BAB V

EVALUASI RANCANGAN

Berdasarkan hasil evaluasi akhir Proyek Akhir Sarjana, terdapat beberapa aspek yang perlu diperbaiki dan ditambah, sehingga rancangan menjadi lebih baik dan dapat menjadi rujukan bagi para pembaca.

Gambar 89. Fasad utara yang dapat dirasakan pada situasi site perancangan.

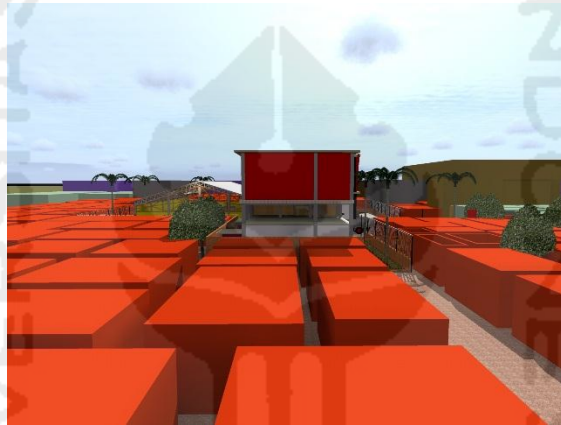
6.1 Bangunan sekitar sportcenter seharusnya diperlihatkan, sehingga masalah tentang kepadatan penduduk di sekitar site dapat terlihat.

Agar tetap mendapatkan kesan bangunan sportcenter yang berada pada lingkungan padat penduduk, maka berikut ini tampilan fasad bangunan yang dilihat dari prespektif situasi eksisting lingkungan site perancanagn, berikut ini adalah tampilan prespektif yang seharusnya ditampilkan pada produk perancangan.

Gambar 93. Skema perletakan kamera CCTV pada lantai 1

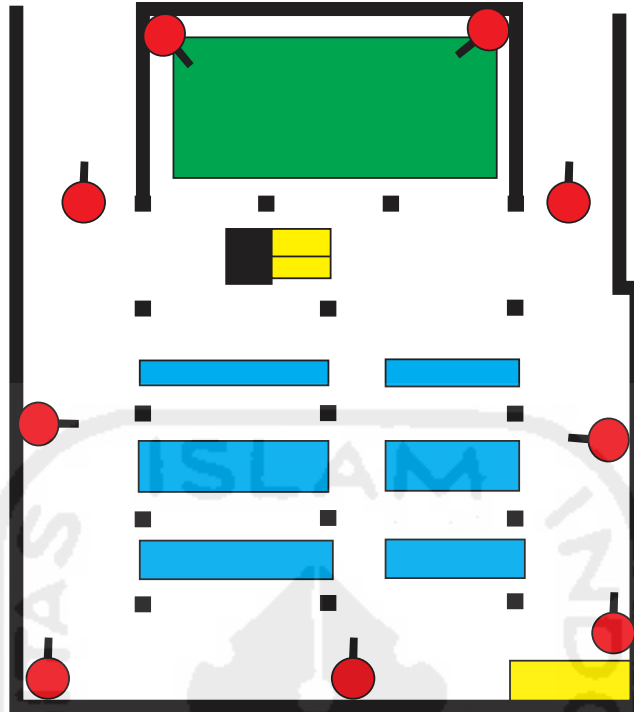
6,2 Sistem keamanan sebaiknya menggunakan elemen CCTV tidak cukup hanya dengan elemen pagar.

Jogokariyan Sportcenter dirancang pada site yang berdekatan dengan permukiman warga dan akses jalan umum yaitu jalan Mangkuyudan, hal itu menjadi sebuah asumsi bahwa bangunan sportcenter ini membutuhkan sistem keamanan selain security dan elemen pagar pembatas, elemen yang digunakan yaitu kamera CCTV, Berikut ini adalah skematik penempatan CCTV dan gambar rencana CCTV :
